DODATEK č. 5 ke Smlouvě o dílo

Příloha č. 1 Změnový list č. 5 - Předmět změny č.61-100

Stavba: **24257 MODERNIZACE DOMOVA SRDCE V DOMĚ KLENTNICE**
ZŘ05 Změnové řízení 05

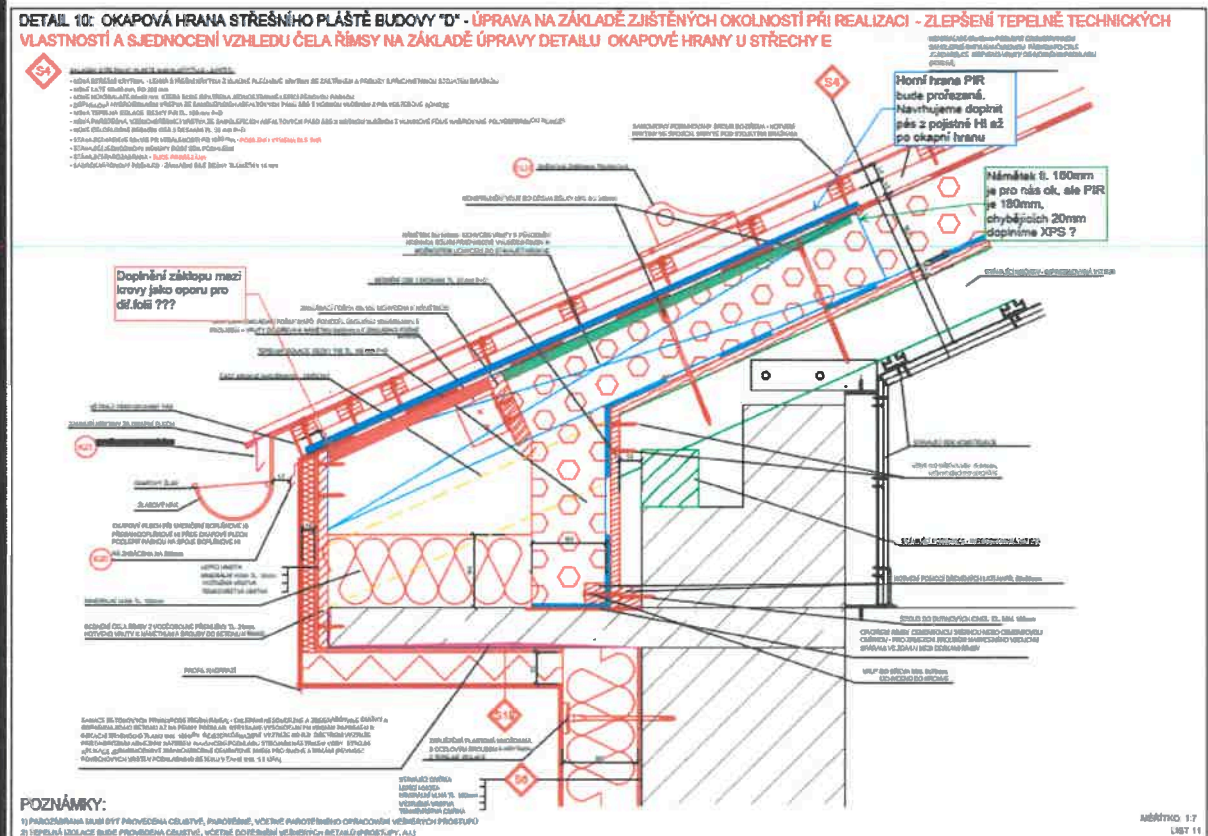
Po demontáži střešního souvrství na objektu A dle návrhu PD, bylo zjištěno, že nosná konstrukce valby neodpovídá předpokladu v projektové dokumentaci. Z důvodu rozporu mezi projektovou dokumentací a skutečností byl na stavbu přizván statik a mykolog, kteří danou konstrukci krovu posoudili.

- mykolog stanovil fungicidní a insekticidní ošetření krovu a nutný rozsah výměny poškozených částí krovu.
- Statik navrhl úpravu konstrukce provedením distančních dřevěných prvků 120/80mm v části valby a změnu průřezu 80/80 na 100/160 v místě stávající ocelové konstrukce střechy.

Danou úpravou došlo k nutnému zesílení stávající konstrukce krovu a k prodloužení životnosti střešní konstrukce.
